**「淡水捷運延伸線工程環境影響說明書」**  
**專案小組第 2 次初審意見答覆說明**

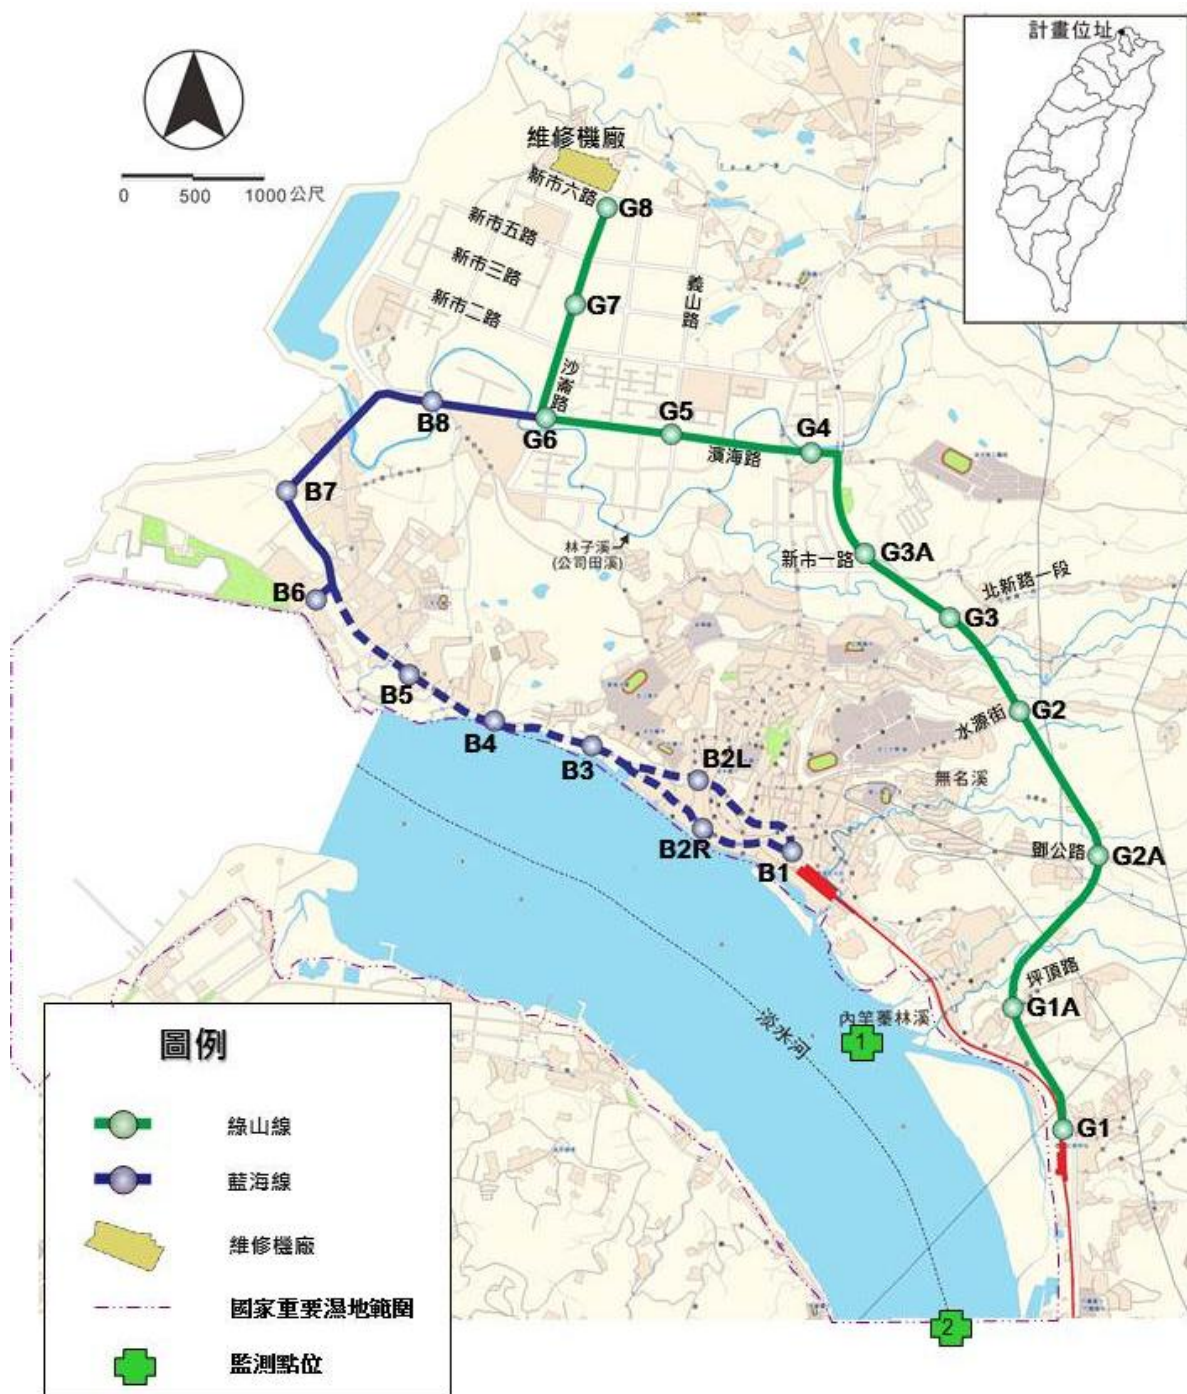
<p>11.第「附 22-23」頁、審查意見 16：每日上下午於裸露地表及車行路徑各灑水一次，應使其表面保持濕潤，且含水率大於 12%。</p>	<ul style="list-style-type: none"> <li>• 遵照辦理，詳『說明書』p. 8-9。</li> </ul>
<p>12.本處意見之回覆內容，應一併納入環境影響說明書相關章節內容，據以辦理；並請於回覆說明內容加註修正於環境影響說明書之章節及頁碼，以利核對。</p>	<ul style="list-style-type: none"> <li>• 遵照辦理。</li> </ul>
<p>13.請將空氣品質模式污染物模擬排放源設定方式，如以點源或面源方式處理，</p>	<ul style="list-style-type: none"> <li>• 有關空氣品質模式模擬之網格系統配置、參數設定及氣象資料使用等項目說明內容</li> </ul>

審查意見	答覆說明
並將模擬分布情形說明其設定方式合理性，如由最大著地濃度僅出現於維修機廠及 G3A 站。	詳「附錄十七」p. 附 17-1~附 17-2。 • 由於計畫路線並非全面同時施工，故以附圖 17-1 及附圖 17-2 舉例說明維修機廠及路線(車站施工面較一般路段大)施工影響情形，至於沿線敏感受體於施工期間之影響推估則已於附表 17-2 說明。
十一、本署水質保護處(書面意見)	
本處無意見。	• 敬悉，謝謝指教。
十二、本署廢棄物管理處(書面意見)	
本處無意見。	• 敬悉，謝謝指教。
十三、本署土壤及地下水污染整治基金管理會(書面意見)	
1.P.8-15、P.8-19 表內增列監測地下水質，P.8-14(12)、P.8-18(6)說明部分亦建議列入。	• 遵照辦理，已將地下水質監測說明增列於『說明書』p. 8-14(12)、p. 8-18(6)中。
2.前次審查意見答覆內容針對抽排地下水行為可能造成影響之因應、防制措施與監測等，建議納入本文第 8 章中。	• 遵照辦理，有關抽排地下水行為可能造成影響之因應、防制措施與監測等已納入『說明書』第八章中修訂，分別詳見 p. 8-9、p. 8-17 及表 8.1.2-2、表 8.1.3-1。
